日本原燃株式会社	
資料番号	濃縮個別 21 R3
提出年月日	令和 3 年 7 月 1 日

非常用電源設備に係る補足説明資料

本資料は、【濃縮個別 21 R2】の改訂版（R3）である。改訂内容は以下のとおり。

図2 2号無停電電源装置 単線結線図 (1/5)

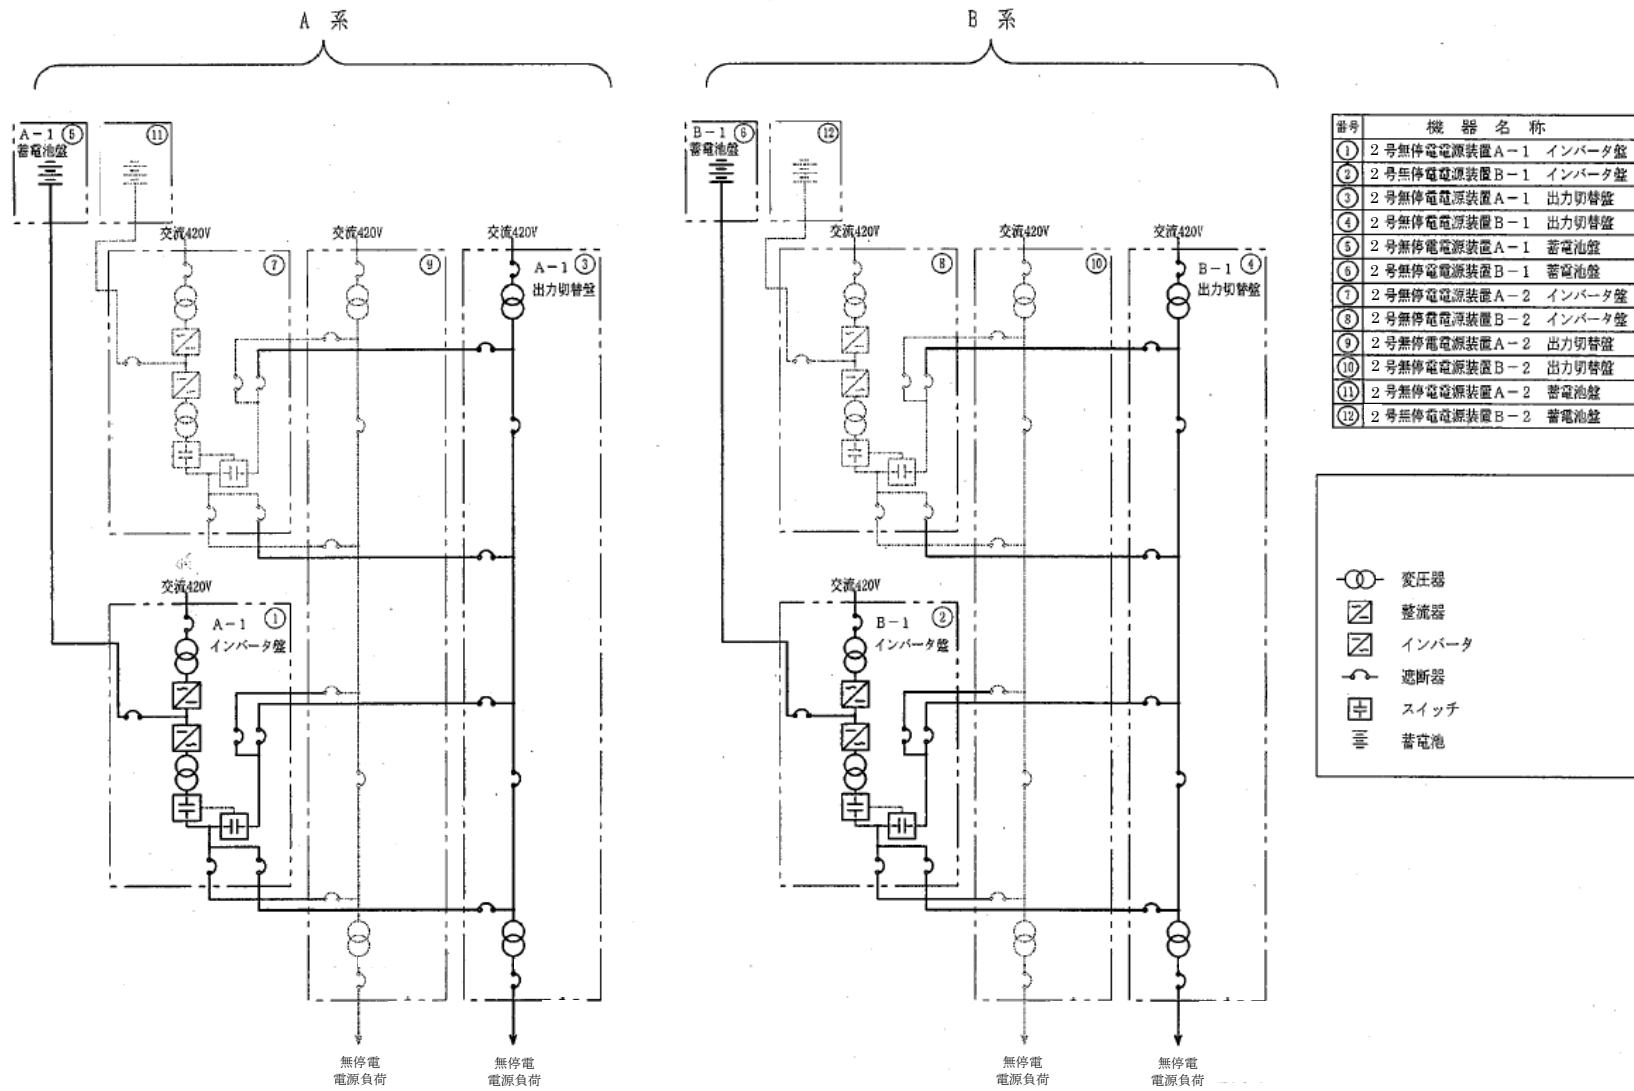
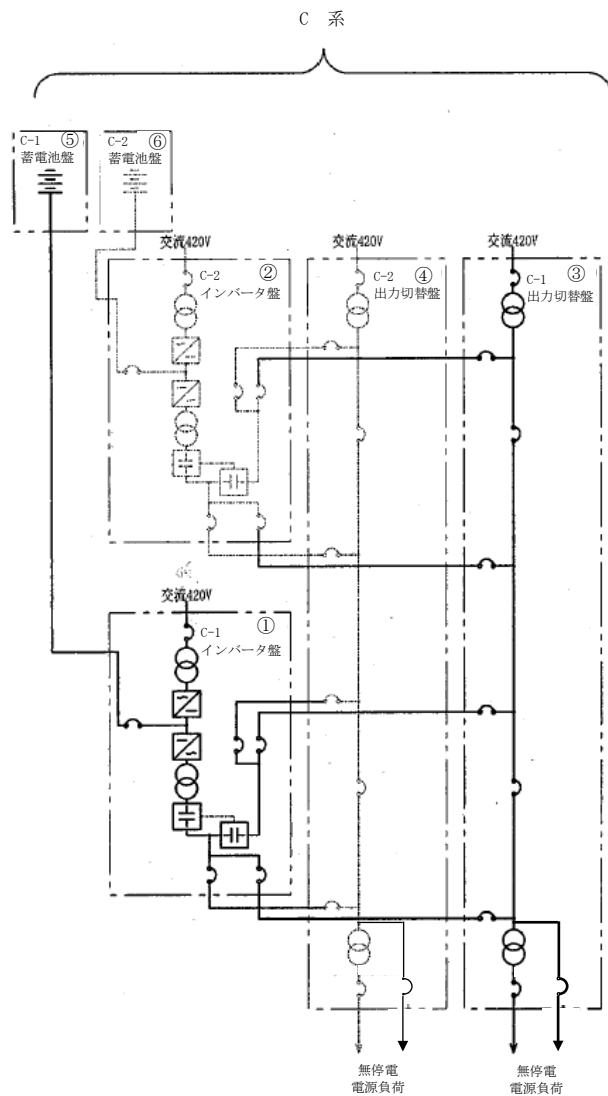
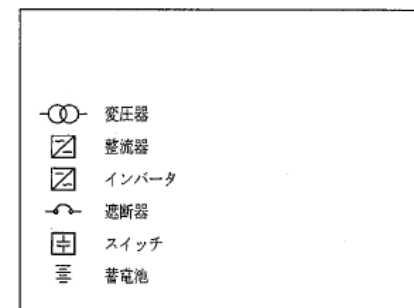
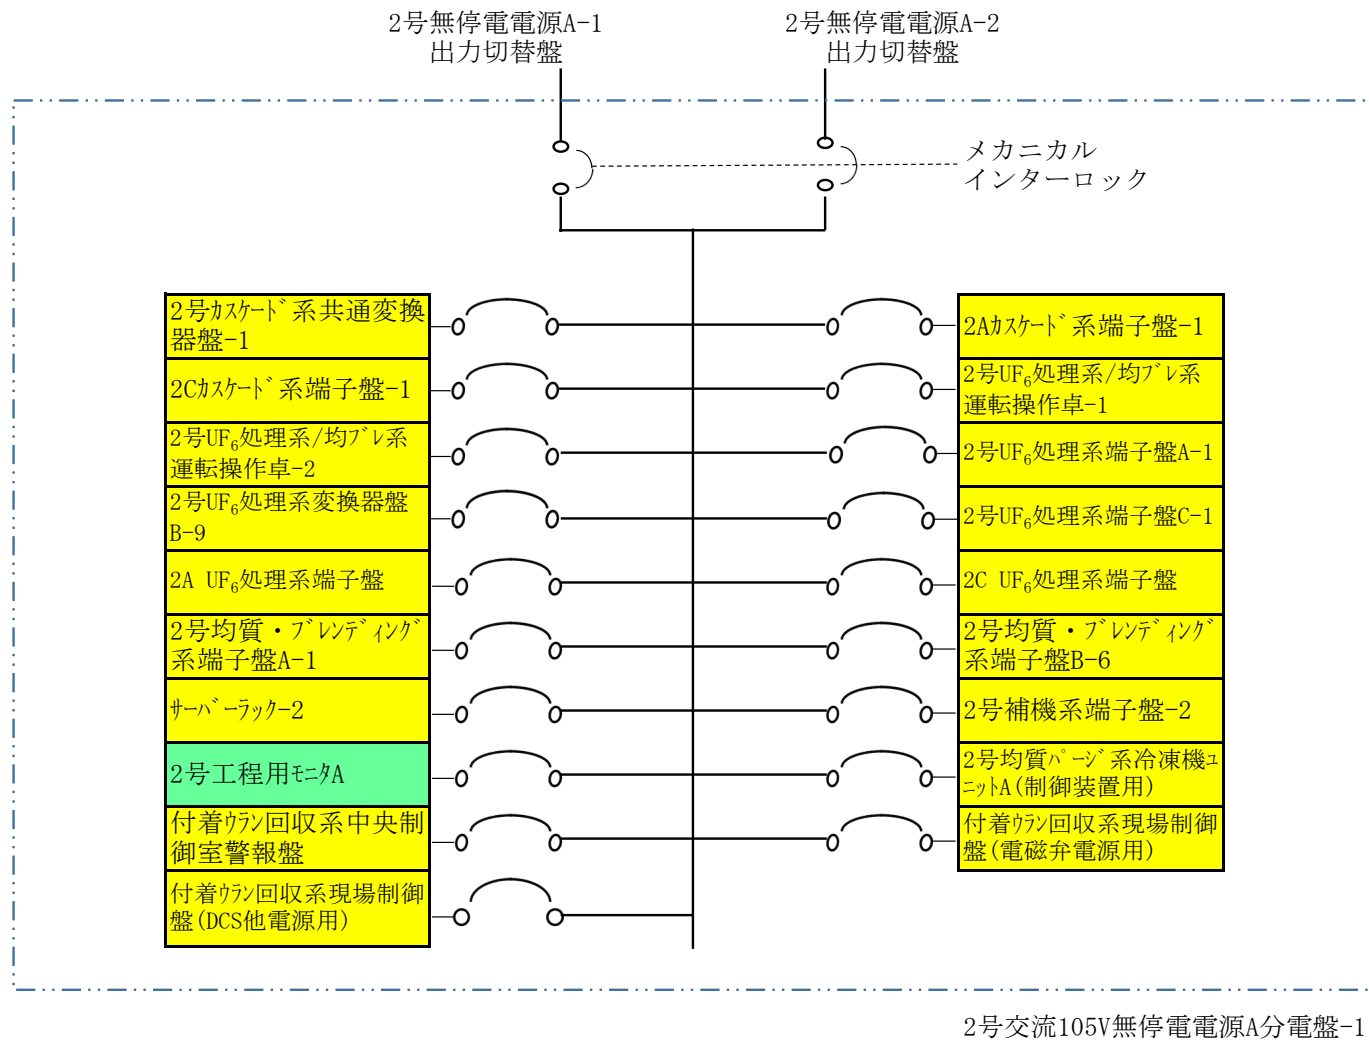
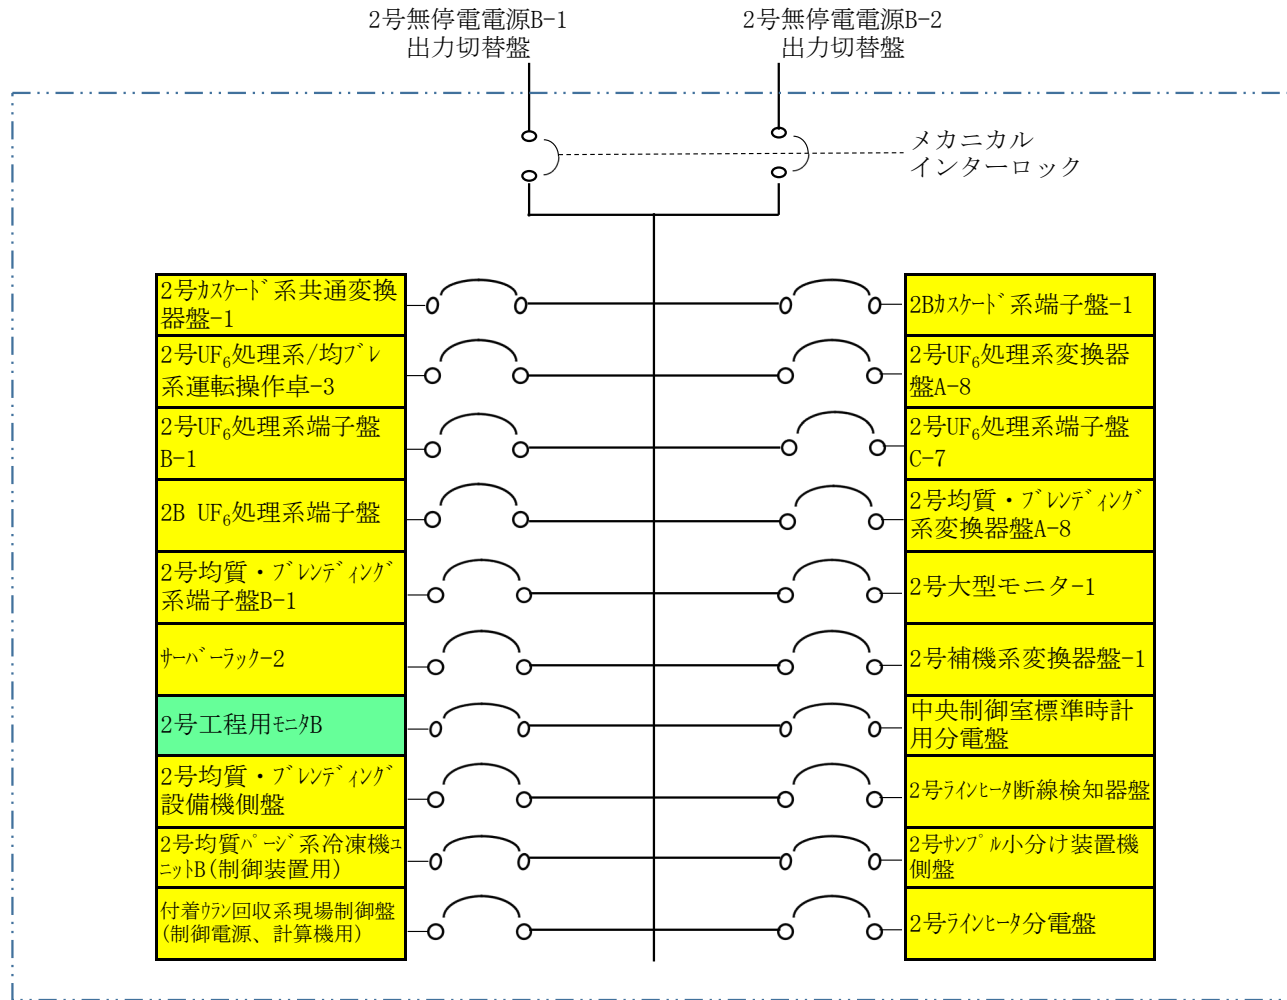
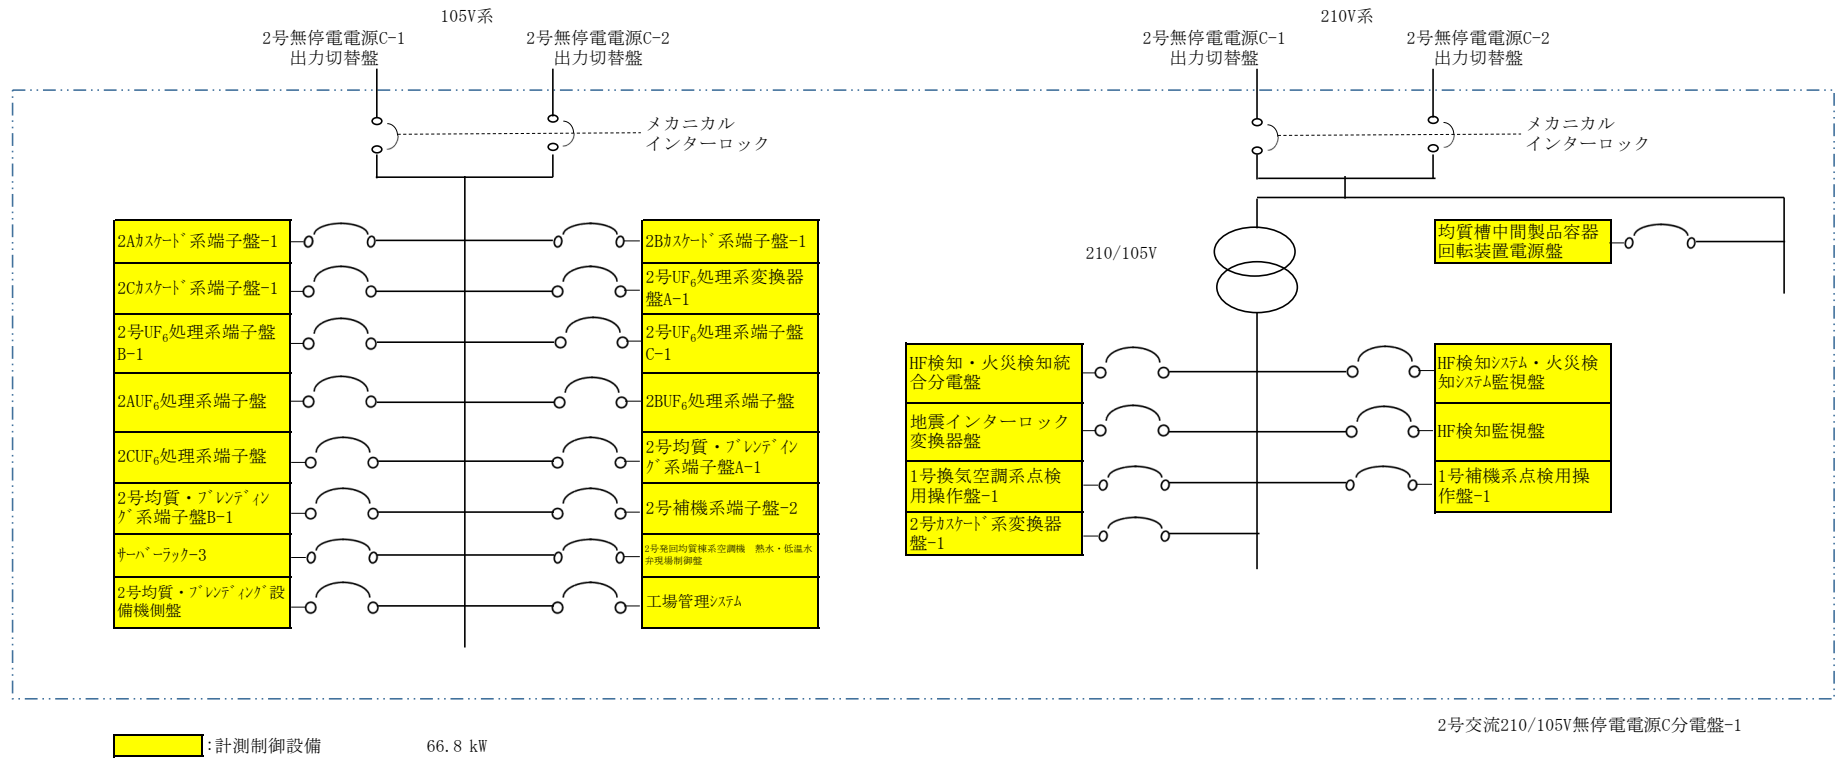
2号無停電電源装置の単線結線図は、設計変更に伴い、既認可（平成6年12月15日付け 6安（核規）第665号）から見直す必要があるため、今回申請（第4回申請）に係る見直した単線結線図及び詳細な負荷系統の単線結線図を図2に示す。
